Resolución Nº 822-2016-SETENA

PROYECTO HIDROELECTRICO CAPULÍN
EXPEDIENTE ADMINISTRATIVO Nº D1-1219-2008-SETENA

Conoce la Comisión Plenaria de esta Secretaría del ajuste del diseño original de la Viabilidad Ambiental, a favor del proyecto Hidroeléctrico Capulín, Expediente Administrativo Nº D1-1219-2008-SETENA.

Figura 1. Se observan los planos catastrados del proyecto, así como las obras que contempla la modificación.

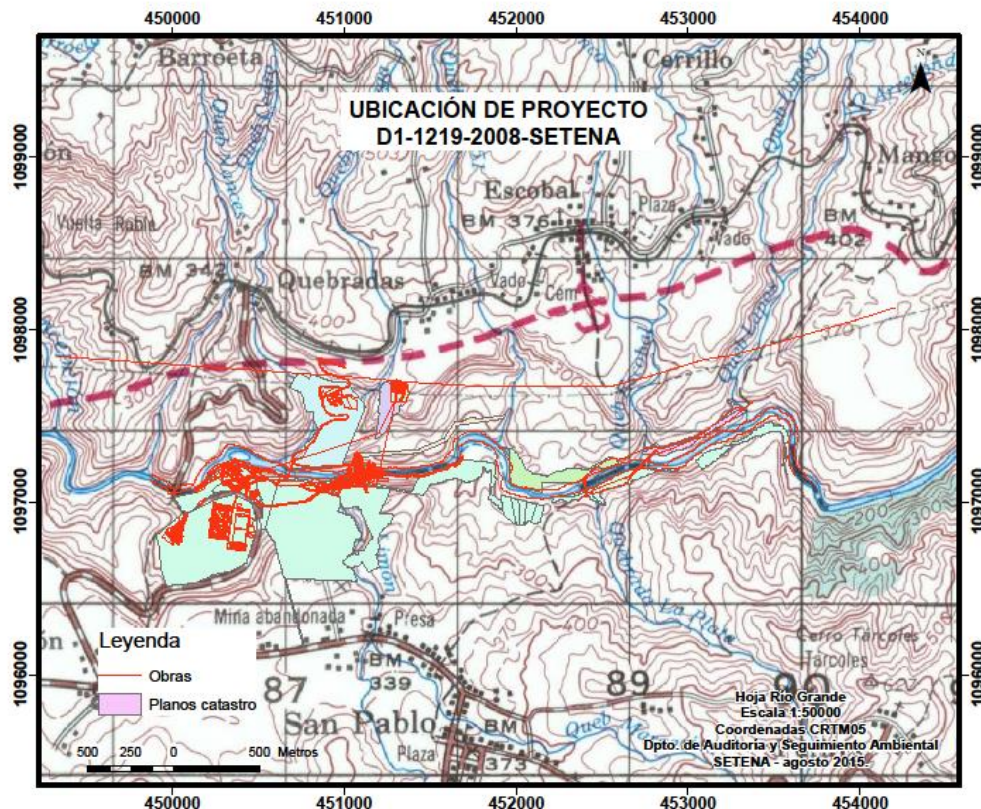
La modificación solicitada consiste en modificar las obras permanentes y temporales del proyecto, las cuales se observan en la Figura 1 y se describen en detalle a continuación:

- 1. Canal de Desvío:** Por conveniencia de la empresa en el año 2013 se decidió utilizar para el desvío del río Grande de Tárcoles durante la construcción de la presa un canal abierto recostado a la margen izquierda del cauce en la zona de la presa en vez de un túnel que fue la obra planteada a la SETENA como segunda alternativa para el desvío. La primera alternativa para el desvío era un canal abierto recostado a la margen derecha del cauce en el sitio de presa tal como puede verse en la página 36 del anexo al Estudio de Impacto Ambiental solicitado mediante Resolución N° 2725-2009-SETENA de mayo del 2009. La única diferencia con lo planteado a la SETENA originalmente es que el desvío se realiza mediante un canal abierto recostado a la margen izquierda del cauce en vez de a la margen derecha.

- 2. Conducción:** En lo que respecta a la conducción del proyecto tal cual se presentó a la consideración de la SETENA en el año 2009, la misma constaba de una tubería de acero a colocar en el talud del margen izquierdo del cauce desde la presa hasta una terraza natural del río existente a unos 600 metros aguas abajo al lado izquierdo del cauce. En noviembre del 2010, en presencia de una situación hidrológica crítica que afectó al país produciendo deslizamientos de tierra en diversos sitios de la Meseta Central y en particular en los taludes de ríos tales como el Virilla y el río Grande de Tárcoles, ocurrió un pequeño deslizamiento natural que afectó unos 80 metros del talud de margen izquierda del cauce entre la presa y la casa de máquinas. Ante una situación como esta, la empresa decidió desechar parcialmente la conducción mediante una tubería expuesta tal cual se había planteado a la SETENA en el Estudio de Impacto Ambiental y en vez de ello utilizar solo parte de la misma entre la presa y la quebrada Limón y sustituir el resto del tramo en tubería por un túnel. Lo anterior para evitar pasar por el tramo en el que ocurrió el desplazamiento indicado. El tramo de túnel se inicia

En resumen, la conducción estará conformada por un tramo de alrededor de 250 metros en tubería de acero a colocar soportes y pedestales en concreto reforzado con acero y un tramo de 600 metros de túnel a excavar en las brechas y lavas existentes en la ladera de la margen izquierda del cauce. Al final del túnel se construirá un tanque de oscilación de 18 metros de diámetro por 30 metros de alto que estará semienterrado. Desde dicho tanque saldrá la tubería de presión misma que finalizará en un bifurcador a colocar unos metros antes de la llegada del tubo a la casa de máquinas. El bifurcador llevará el agua a cada una de las dos turbinas Francis verticales que albergará la casa de máquinas de la misma forma en la que se planteó el proyecto ante la SETENA en el año 2009.

- 3. Casa de Máquinas y Desfogue:** La casa de máquinas será prácticamente igual a la planteada a la SETENA en el año 2009 aunque con un pequeño giro a la edificación para orientar la pared este perpendicular a la tubería de presión y consistirá en un edificio de concreto reforzado con acero de varios pisos de altura, buena parte de la misma estará bajo tierra. Esta casa de máquinas se colocará en una terraza natural existente en la margen izquierda del cauce. La casa de máquinas tendrá una subestructura en concreto reforzado con acero y superestructura de acero estructural y techo de lámina de acero en la que se alojarán dos turbinas tipo Francis de eje vertical para una caída bruta de 50.3 metros. La descarga hacia el río estará constituida por un canal de sección rectangular excavado en la roca existente en el sitio con una altura de desfogue a las cotas aproximada de 142 msnm. Los cambios al diseño son mínimos y realizados por la empresa Hydrochina que es la empresa encargada del diseño final de las obras, suministro de equipos y construcción y puesta en marcha de la presa.

- 4. Subestación de Interconexión:** La subestación de interconexión se menciona en el anexo del Estudio de Impacto Ambiental, solicitado mediante Resolución N° 2725-2009-SETENA de mayo del 2009, pero al momento de realizar el Estudio de Impacto Ambiental no se tenía claro si el ICE daría el visto bueno al terreno propuesto por Hidrotárcoles S.A., para la colocación de la misma. Esta subestación fue bautizada originalmente por el ICE como subestación Atenas, posteriormente la rebautizó como subestación Orotina y finalmente su nombre será el de Subestación Quebradas. Esta subestación se colocará en un terreno de topografía plana frente a la carretera marginal a la ruta 27 y situada a 1 kilómetro al este de la población de Escobal de Atenas. Al terreno en mención le pasa por el costado norte la línea de transmisión Barranca –Lindora del ICE. La escogencia y aprobación del sitio por el Instituto demandó casi dos años de negociaciones. Una vez obtenidos los vistos buenos requeridos del ICE para el sitio de la subestación se procedió a la compra del terreno indicado. La subestación una vez construida será entregada en forma anticipada al ICE. La construcción de la subestación incluye la apertura de la línea de transmisión Barranca - Lindora del ICE y su seccionamiento

6. **Línea Interconexión:** Una vez que el ICE dio el visto bueno a la localización de la Subestación Quebradas (Subestación de Interconexión), la línea de interconexión será una línea trifásica de 230 kilovoltios que irá desde la subestación elevadora ubicada junto a la casa de máquinas hasta la subestación de Interconexión. La longitud total de la línea indicada es de aproximadamente 1.2 kilómetros. Existe a la fecha dos posibles alternativas para la línea de interconexión, La línea de transmisión sale hacia el sur de la Subestación Quebradas, pasando por el cañón del río y una vez en el talud del margen izquierdo del cauce a la altura de la presa, hace un ángulo cercano a los 90 grados bordeando el cauce del río hasta llegar a la Subestación Elevadora.

1. **Plantas de Concreto, incluyendo silos para cemento y espacio para agregados, así como camino de acceso a las obras:** En el lado derecho del cauce del río Grande de Tárcoles en finca con plano catastrado 2-1801567-2015 propiedad de la Constructora Sánchez Carvajal S.A., y que ha sido alquilada por Hidrotárcoles S.A., hasta la finalización del proceso constructivo y puesta en marcha de la planta hidroeléctrica, Hidrotárcoles S.A., ha puesto a disposición del contratista de obras civiles (Hydrochina) dicha finca para la instalación de dos plantas de concreto para la elaboración de concreto RRC así como de concreto convencional.

2. **Campamento:** Tal y como se indicó el campamento será desarrollado en una finca de 21,4 hectáreas. En el Anexo 13, de la modificación se muestra la distribución del campamento. Este campamento contará de 5 módulos para 40 personas cada uno, cada módulo contará con instalaciones sanitarias utilizando sistemas de tanque séptico. La idea es ir construyendo los módulos conforme se avance en el proceso constructivo y en asocio con la demanda de mano de obra para el proyecto. En el Estudio de Impacto Ambiental se incluyeron pruebas de infiltración para las terrazas aluviales en la zona del AP. El suministro eléctrico hasta tanto se construya la línea de interconexión a 34.5 Kilovatios hasta el proyecto será suministrado por una planta electrógena. El agua para consumo humano será utilizada de la concesión de aguas superficiales sobre la Quebrada sin Nombre que se tramita ante la Dirección de Agua bajo el expediente N° 16299-A, la misma fue cubierta por la Viabilidad Ambiental del PHCSP según consta en el párrafo 2 de la página 6 de la Resolución N° 2161-2010-SETENA.

PRIMERO: Avalar la modificación del proyecto presentada el día 28 de mayo del 2015 ante la SETENA, definiéndose de la siguiente forma:
